フランジ型タンク撤去に関する説明資料 (H9、H9西エリアフランジ型タンク撤去)

2020.2.19

■ 実施計画変更箇所

II 2.5 汚染水処理設備等

系統構成図(Ⅱ-2-5-添付1 図-8の一部抜粋)

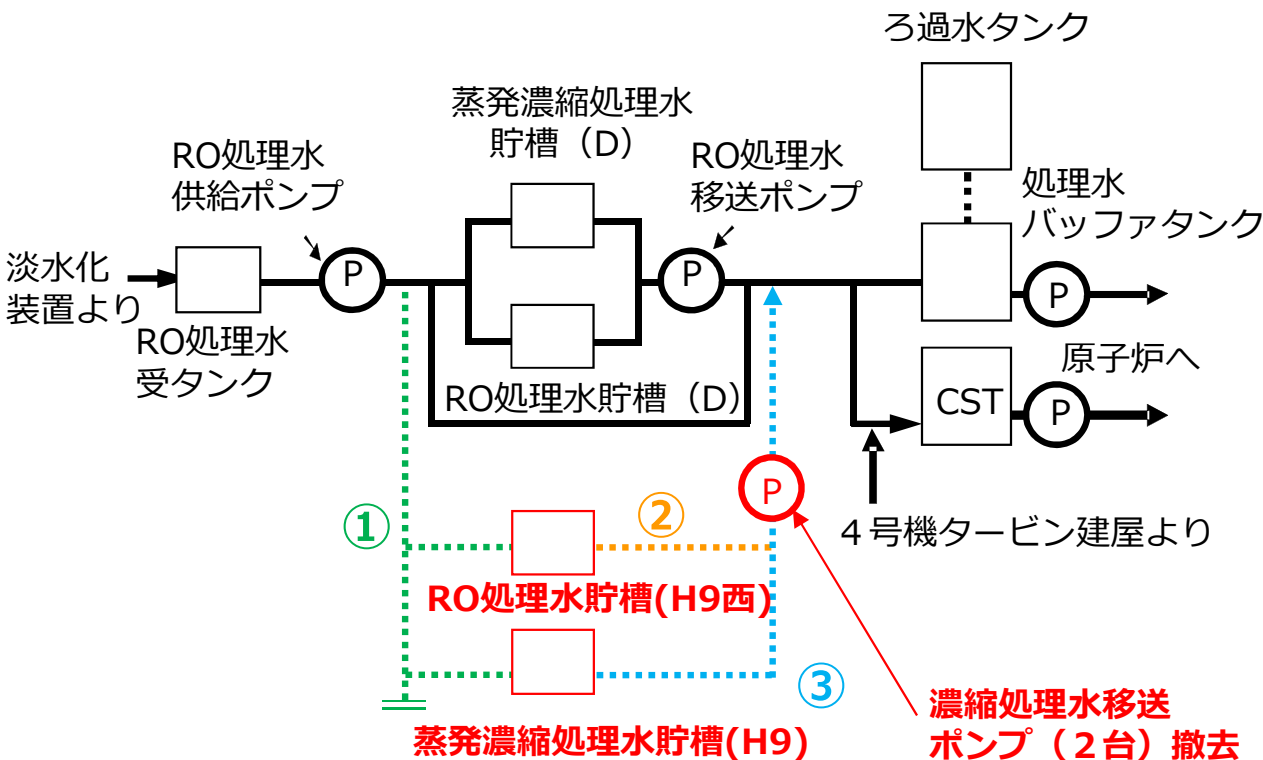
- 蒸発濃縮処理水貯槽、RO処理水貯槽については、溶接型タンクのDエリアで運用中であることから、フランジ型タンクのRO処理水貯槽（H9西）及び蒸発濃縮処理水貯槽（H9）周りの配管（下図①～③の場所）、濃縮処理水移送ポンプ（2台）について撤去する。本撤去に伴い、主要配管仕様、添付-1 図8の系統構成図から、撤去する配管を削除する。

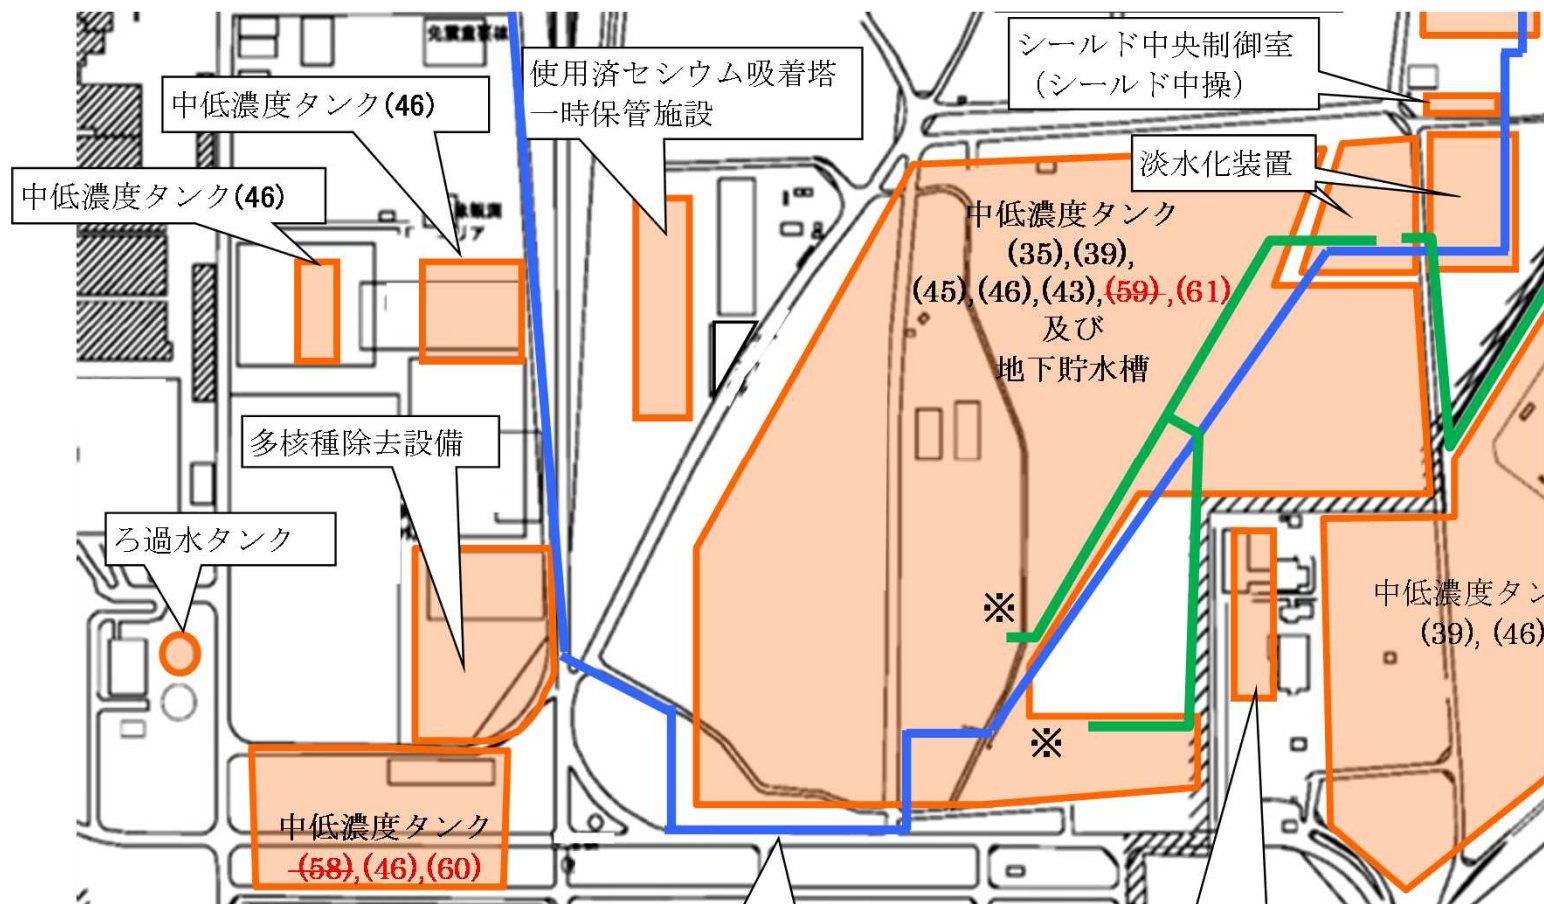
- 図－1 汚染水処理設備等の全体概要図（b）配置概要について、以下のとおり、記載を適正化する。

~~(58)廃止（モバイル式処理装置吸着塔）~~

~~(59) 廃止（トレンチ滞留水移送装置移送ポンプ（完成品））~~

2. 配管設置箇所 (H8エリア)

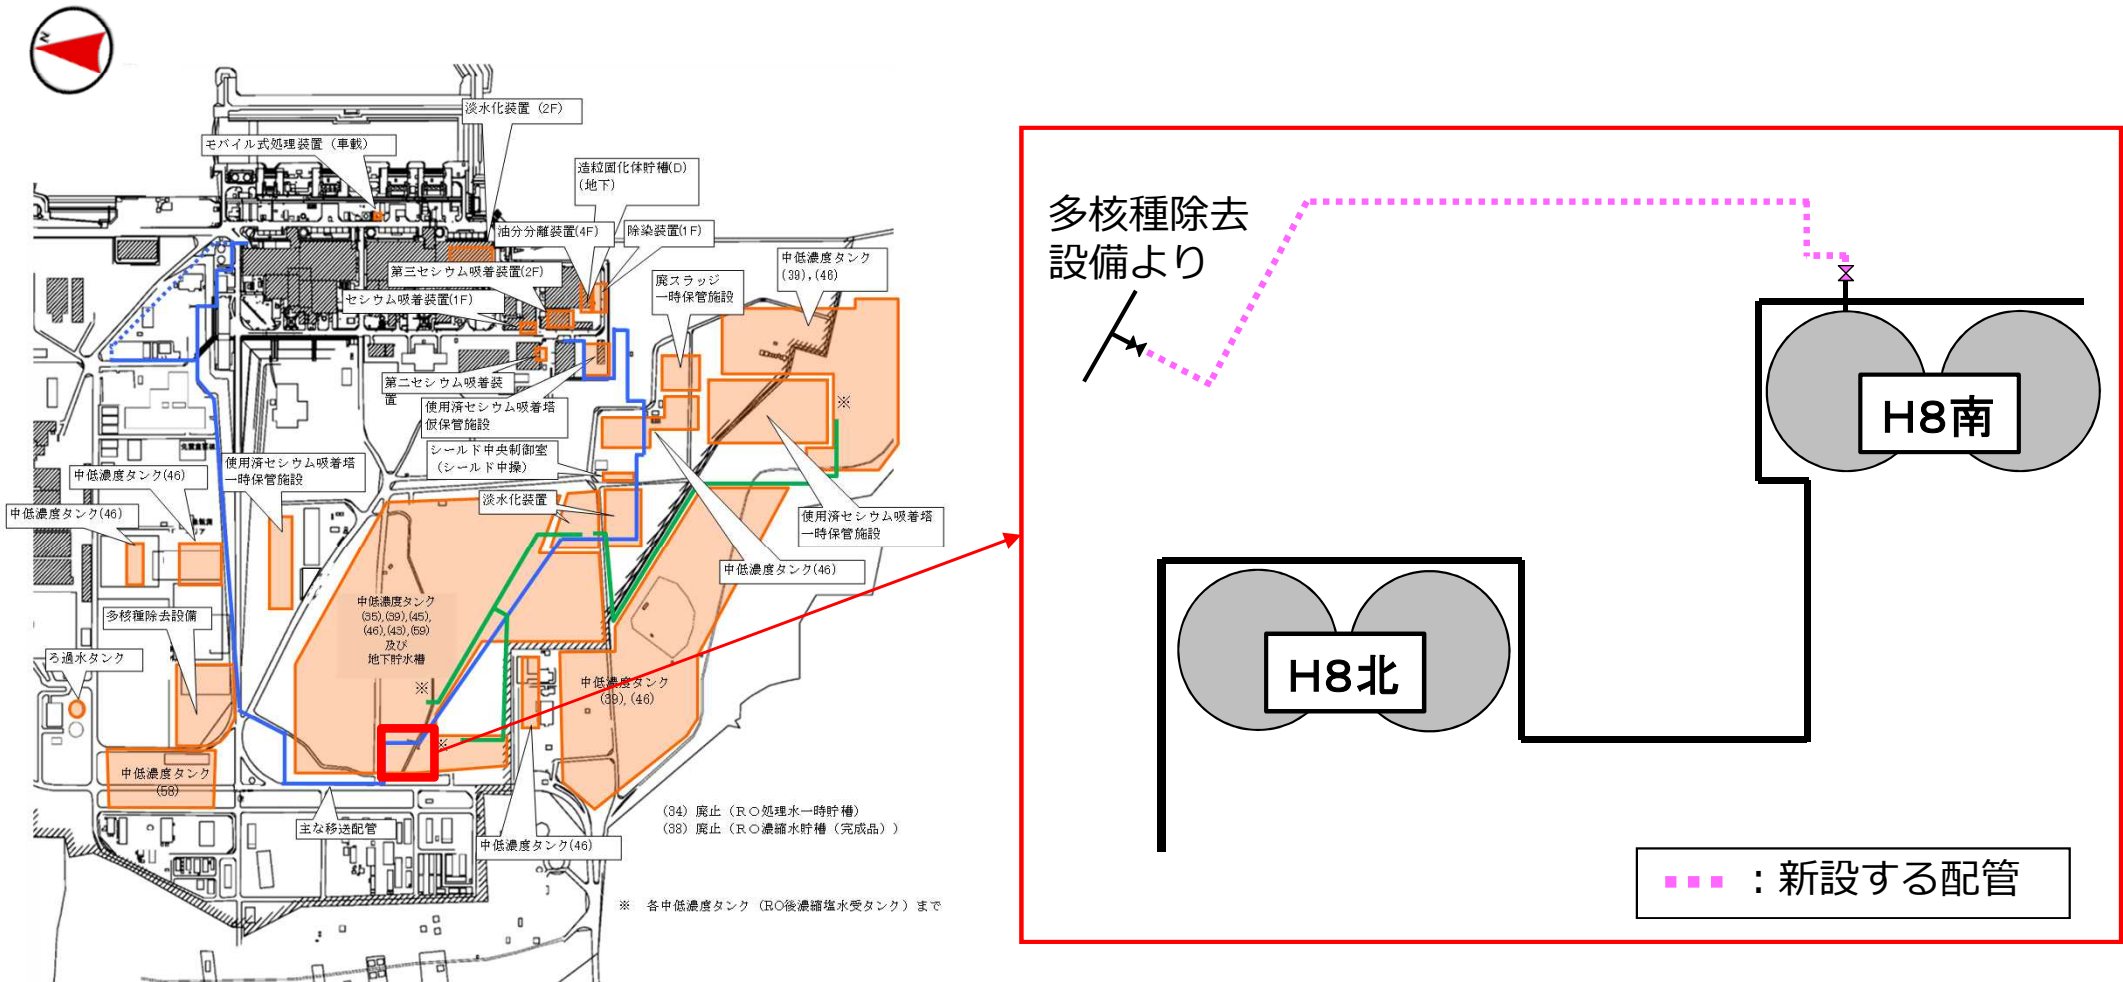
- H9エリア周辺に設置されている多核種除去設備処理済水の移送配管(既受験)の予備弁に、今回新設する配管を接続する。

図-1 配管概略図 (10/18)

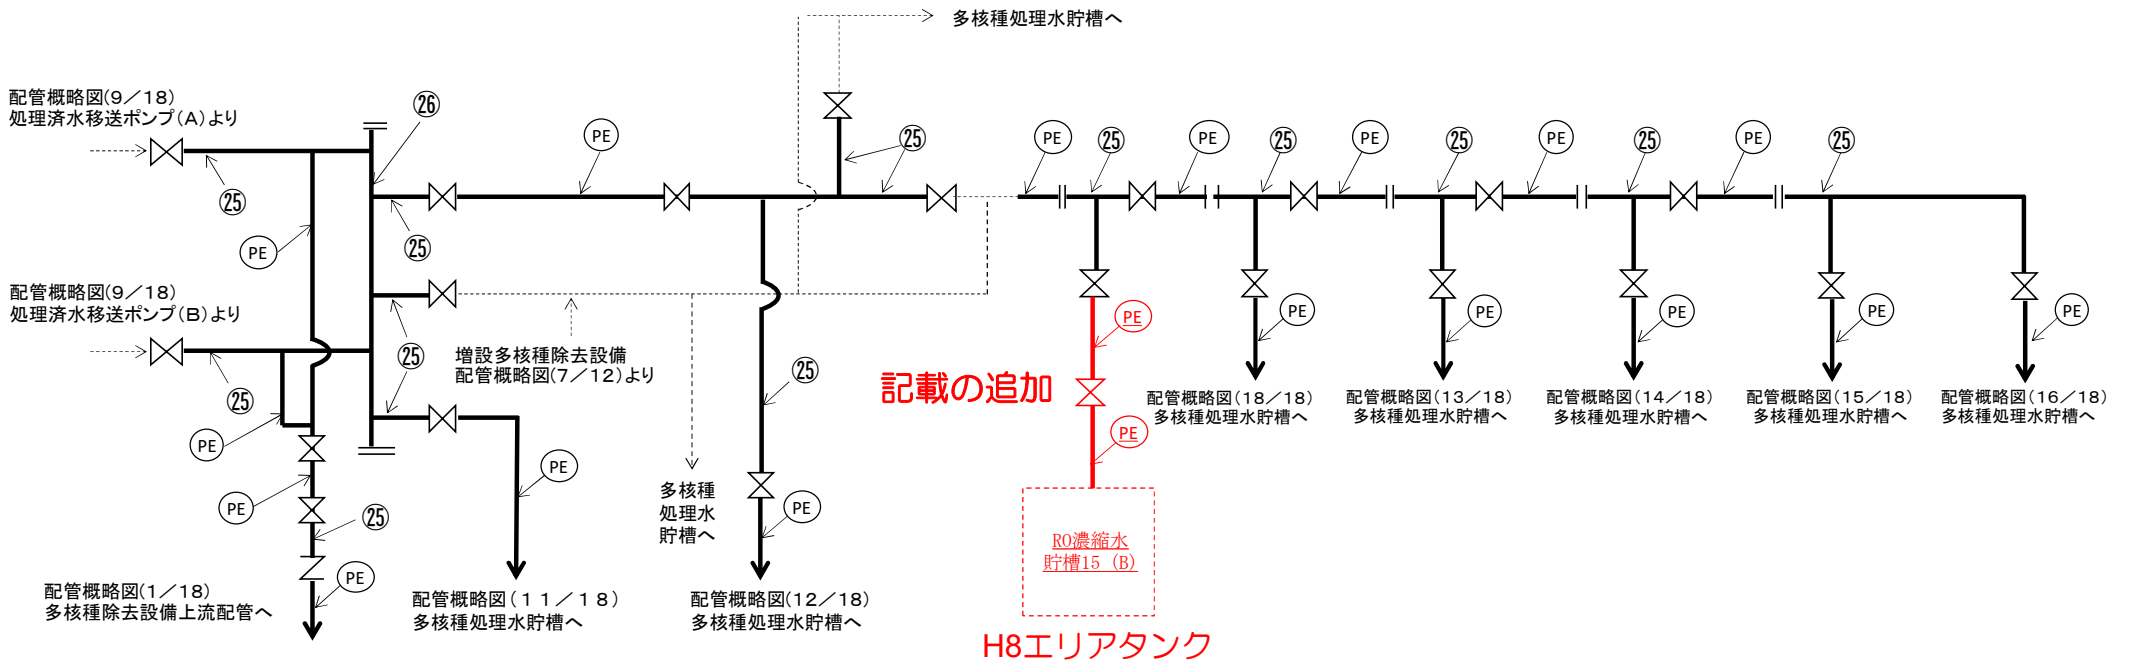
- 今回新設する配管を「2.16.1 多核種除去設備」の配管概略図に追加する。

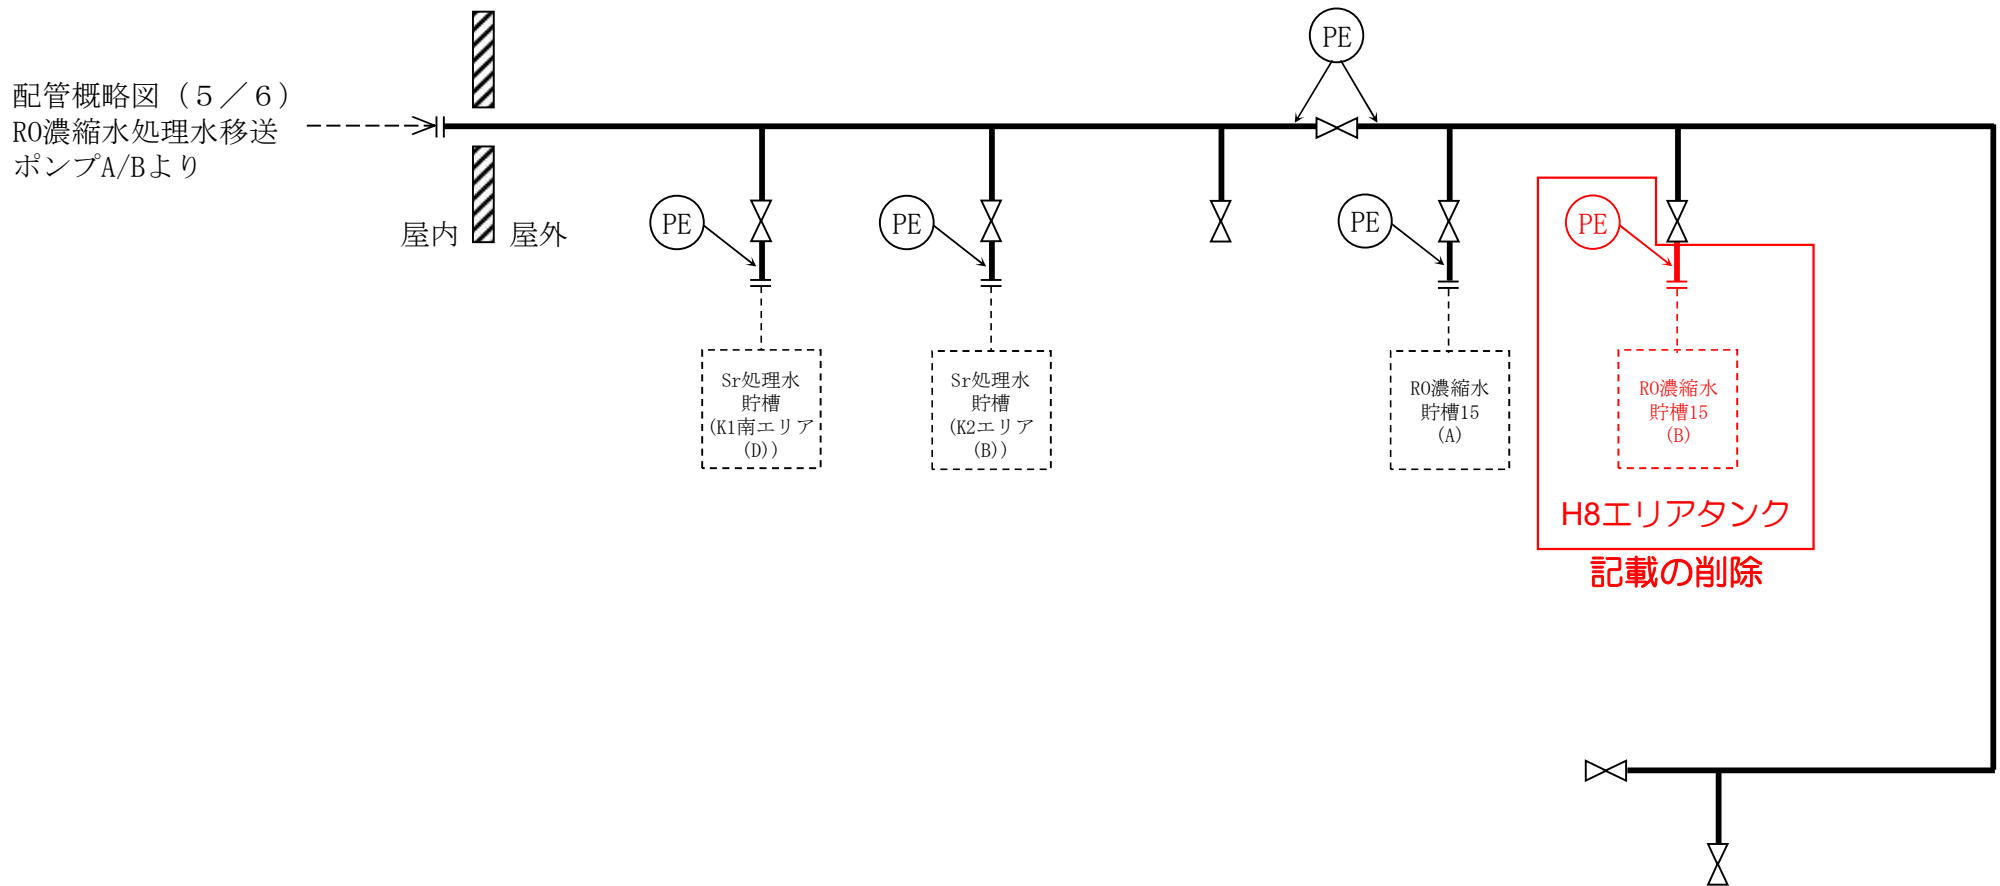
- H8エリアタンクは「2.35 サブドレン他水処理施設」において、地下水の水質や処理状況に応じて地下水の移送を受入れるタンクとなっている。
今後は多核種除去設備処理水の貯留用タンクとすることから、2.35より記載を削除する。

3. H 9 , H 9 西、 E エリア集水ピット抽出ポンプ撤去概要

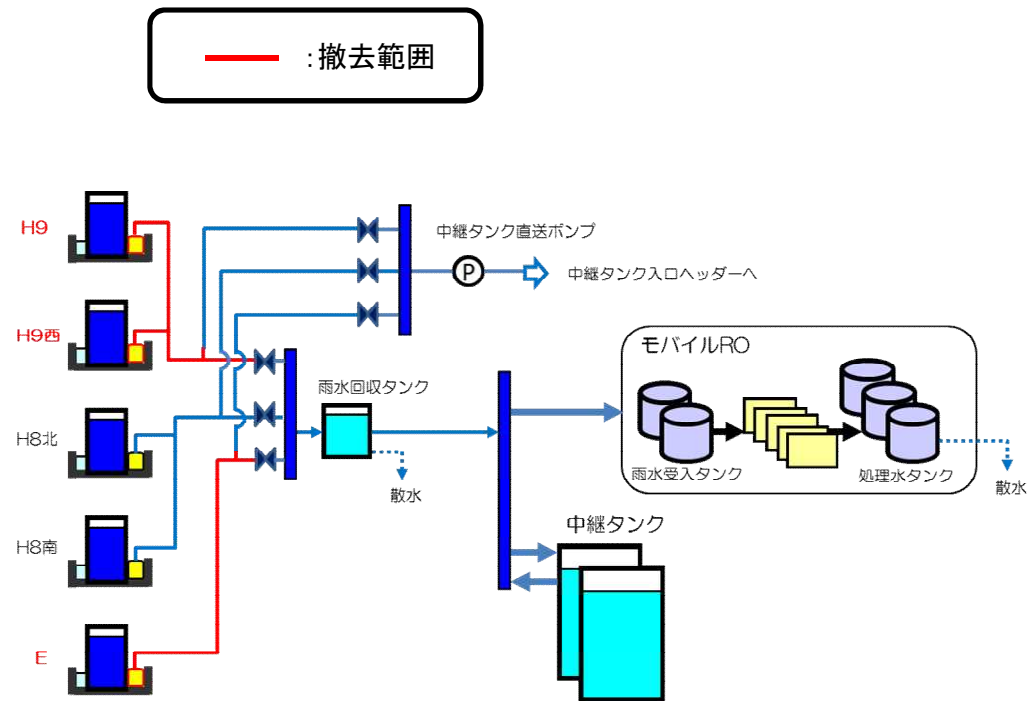
- H 9 , H 9 北, E エリアタンク撤去に伴い, 当該エリアの集水ピット抽出ポンプ, 移送配管の撤去を実施する。
- 集水ピット抽出ポンプ, 移送配管は汚染水タンクエリアの堰内雨水を雨水回収タンクに移送する設備であり, 各タンクエリア毎に独立した系統を有していることから, 当該設備の撤去にあたって, 既存の設備に影響を与えることは無い。
- また, タンク撤去完了までの堰内雨水処理については, 水中ポンプ及び耐圧ホースを使用した先行運用にて実施する。

4. G 1, G 4南エリア集水ピット抽出ポンプ新設概要

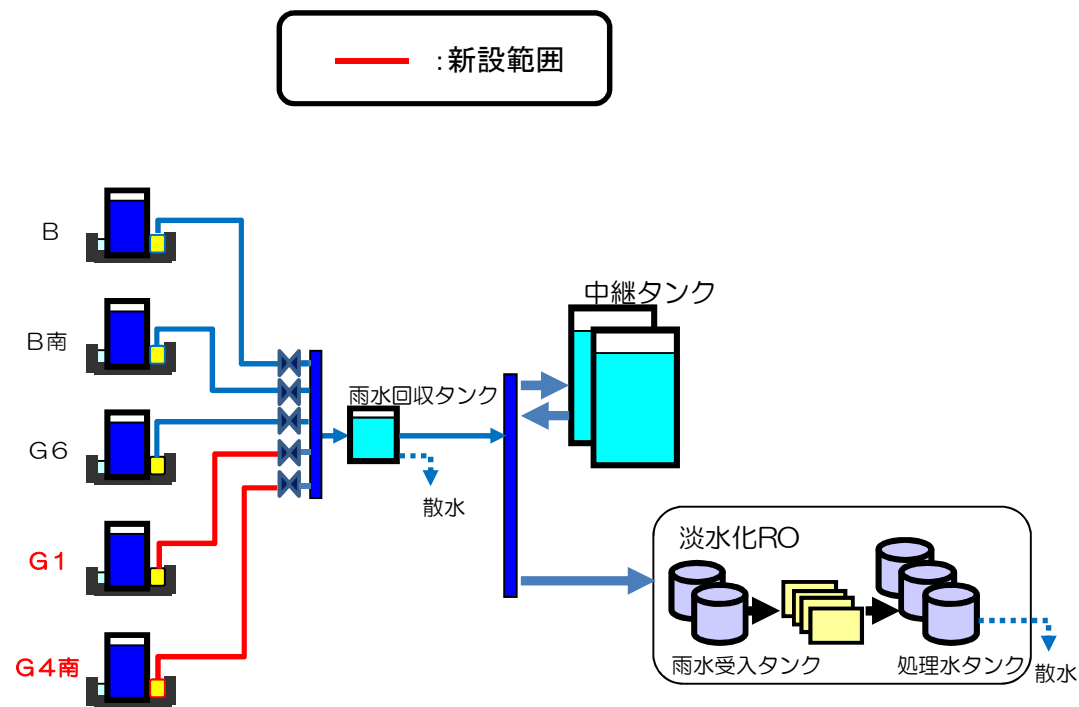
- G 1, G 4南タンクエリアの新設に伴い, 堰内雨水を適切に処理するため集水ピット抽出ポンプ, 移送配管の新設を行う。

1. 電源車による電源供給対象の見直しについて

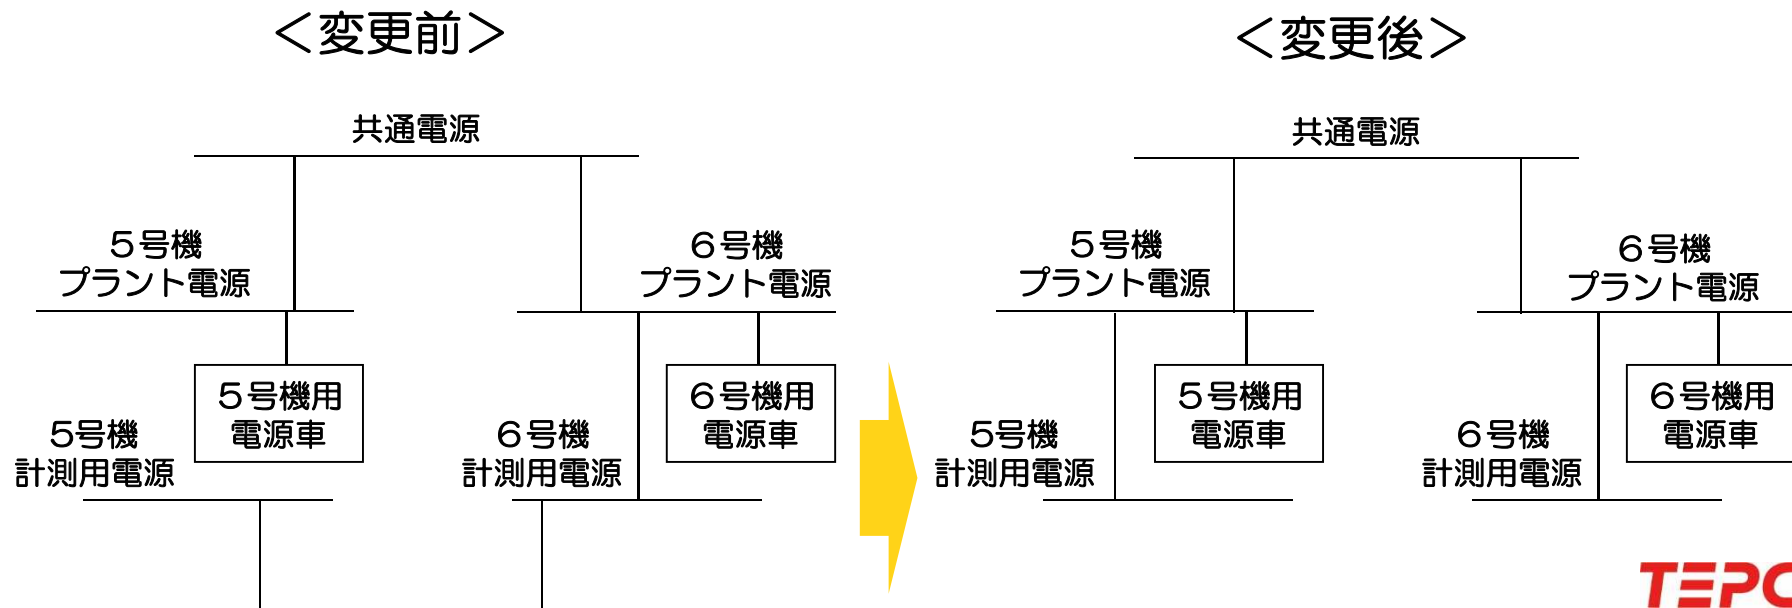
5号機計測用電源については、6号機用の電源車からの供給計画としていたが、5号機用の電源車からの供給へ見直しを実施する。

本電源ケーブルについて、恒久的なルートに見直すため、電源供給元について見直しを実施する。
